Opinia Nr 007870

z wyników przeprowadzonych oględzin - ekspertyzy urządzeń grzewczo-kominowych

w budynku przy ul. Armii Krajowej nr 77/15 w Dąbrowie
dotycząca urządzeń grzewczo-kominowych używanych przez
B.O.K. Stawy Zdrój

Opinia Nr 007884

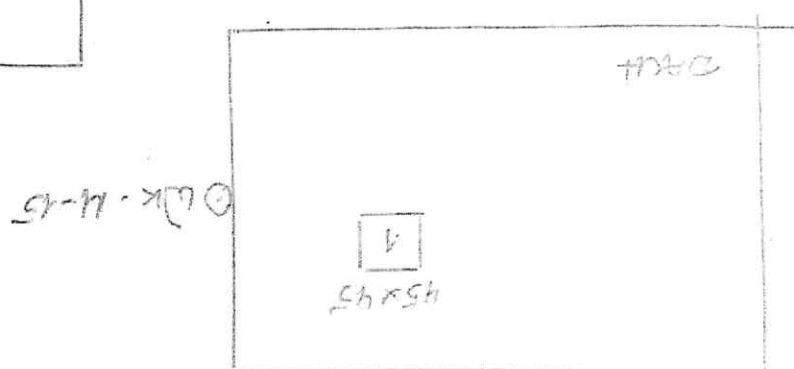
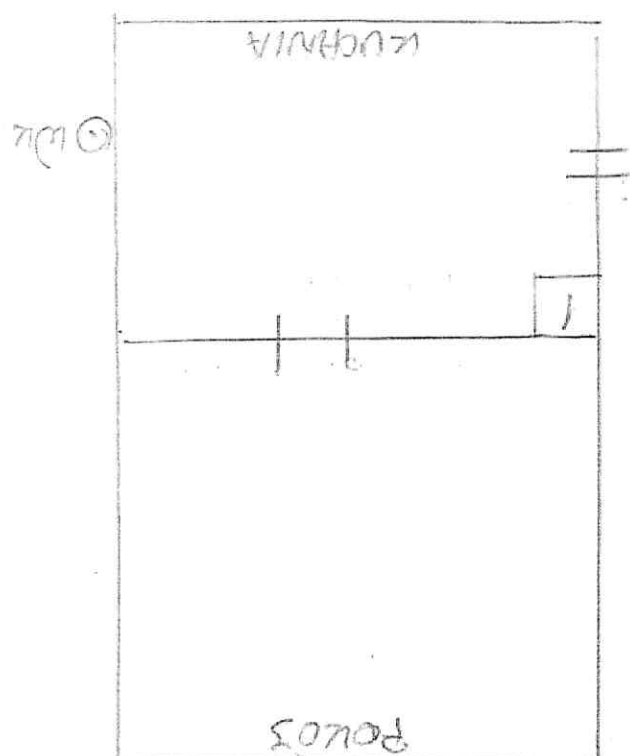
1. Piec kufłowy olejopowy prawidłowo podłączony do przewodu nr 1/45x45mm.
2. Wentylacja wspierana - wentylacja mechaniczna jest prawidłowa

Załącznik do pisma:
znak: W/N 5183.2632.204 MT
z dnia 31.12.204 r.

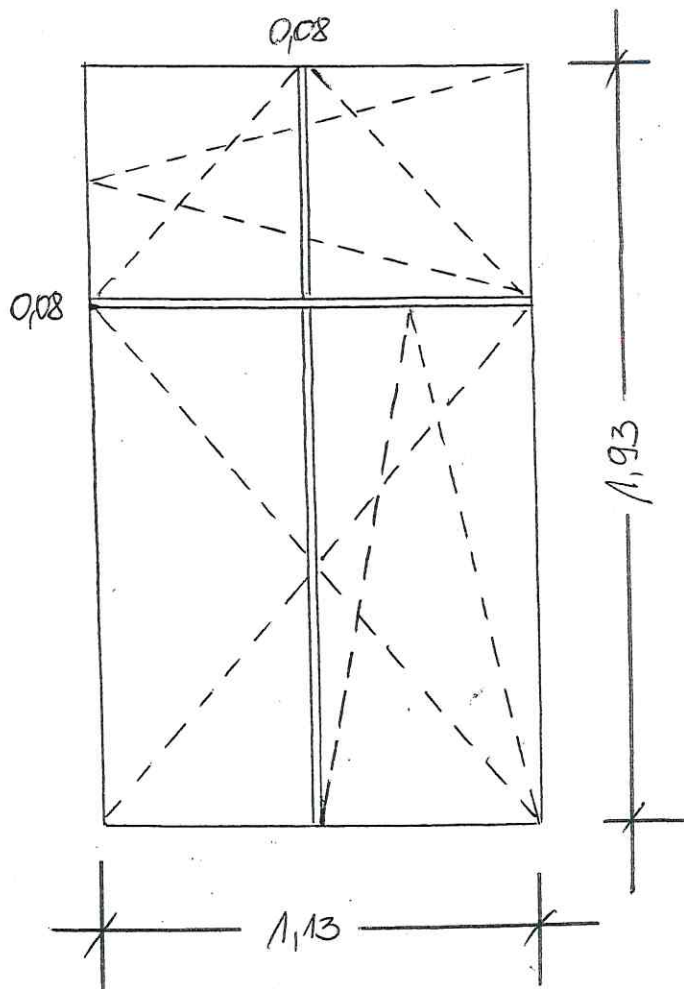
- wymianie instalacji elektrycznej, gazowej i wod.-kan. po istniejącej trasie;
- remoncie pieców kaflowych;
- wymianie płyt i wykładzin podłogowych;
- wymianie stolarki drzwiowej;
- wymianie stolarki okiennej (wg załączonego szkicu)
- pracach tynkarsko - malarskich;

informuje, że opiniuję pozytywnie ww. zamierzenie.

Szkic stolarki okiennej przeznaczonej do montażu osteplowano jako załącznik do niniejszego pisma.
